## Propositions de corrections sur le PLUi-H arrêté à verser au dossier d'enquête publique

Suite à l'arrêt du Plan local d'urbanisme intercommunal valant Programme local de l'Habitat (PLUi-H) le 16 décembre 2025, il s'avère que des besoins de corrections mineures, erreurs de zonage, difficultés d'interprétation du règlement écrit etc. ont été observées et mériteraient d'être corrigées pour l'approbation du document en vue d'un PLUi-H le plus cohérent et le plus clair possible.

### Annexe 3 : Présentation des modifications à apporter aux projections de recul du trait de côte à 30 et 100 ans

Evolution des projections du recul du trait de côte - février 2026  
Secteur n°1 / Keryvon - Pleumeur-Bodou

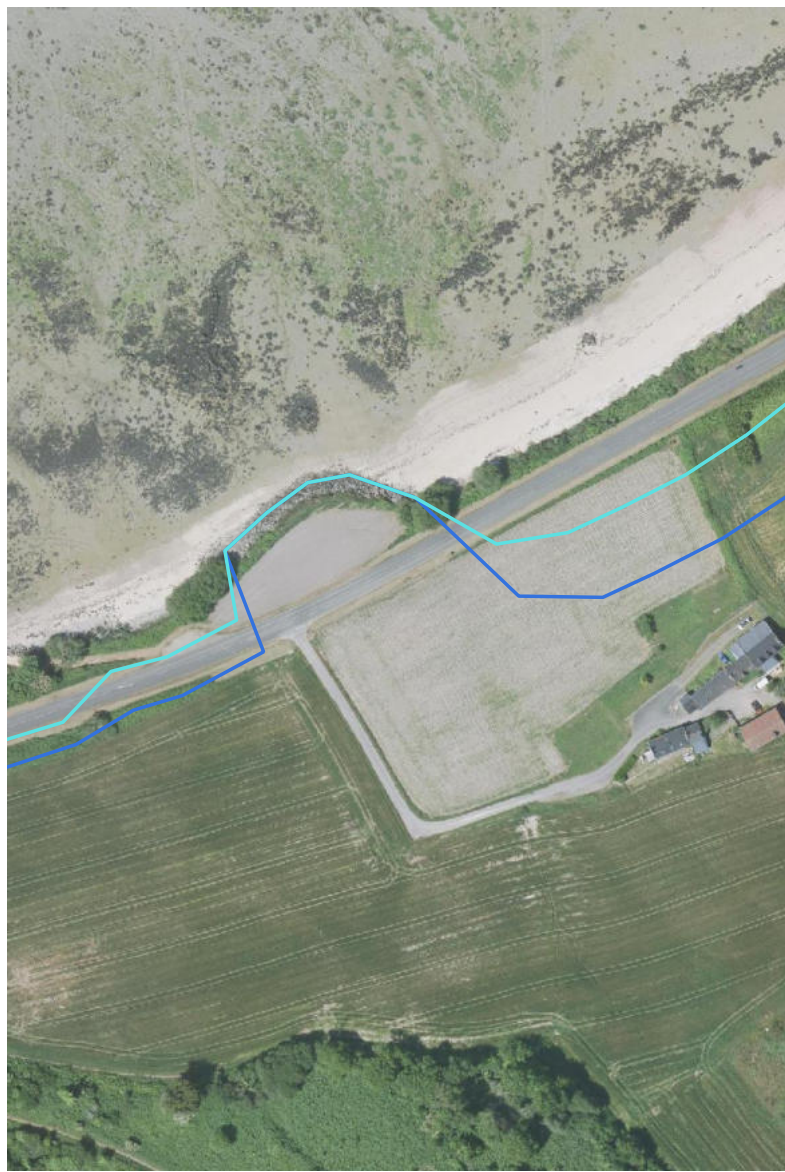
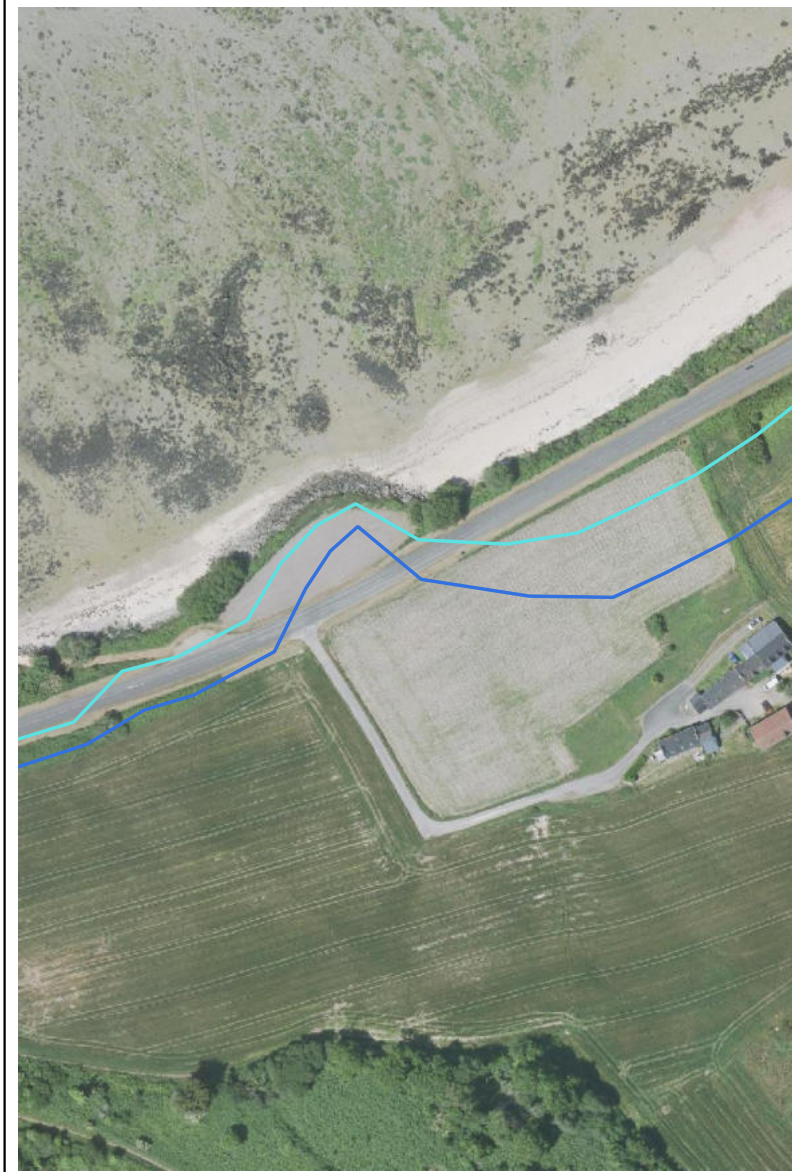
Suite à des échanges techniques avec la DDTM des Côtes d'Armor, une évolution des hypothèses de pérennité d'ouvrages s'avère nécessaire dans certains secteurs, ce qui conduit à modifier les projections associées. Ces modifications sont liées à une actualisation des données de gestion disponibles pour ces ouvrages, en accord avec la méthodologie d'étude : certains relèvent de gestionnaires privés, d'autres ont été délaissés par leurs précédents gestionnaires publics.

N°	COMMUNE	LIEU-DIT	CAUSE MODIFICATION
1	Pleumeur-Bodou	Keryvon	Ouvrage privé
2	Pleumeur-Bodou	Keryvon	Ouvrage privé
3	Perros-Guirec	Pors Goret	Ouvrage privé
4	Plougrescant	Raluzet	Ouvrage en partie délaissé
5	Plougrescant	Pors Bugalé	Ouvrage en partie délaissé
6	Trédarzec	Nord pond Canada	Ouvrages privés
7	Lanmodez	Pors Guyon	Ouvrage privé
8	Trédrez-Locquémeau	Locquémeau	Ouvrage privé
9	Louannec	Penn an Hent Nevez	Ouvrage privé

Projet de projections corrigées pour approbation  
du PLUi-H
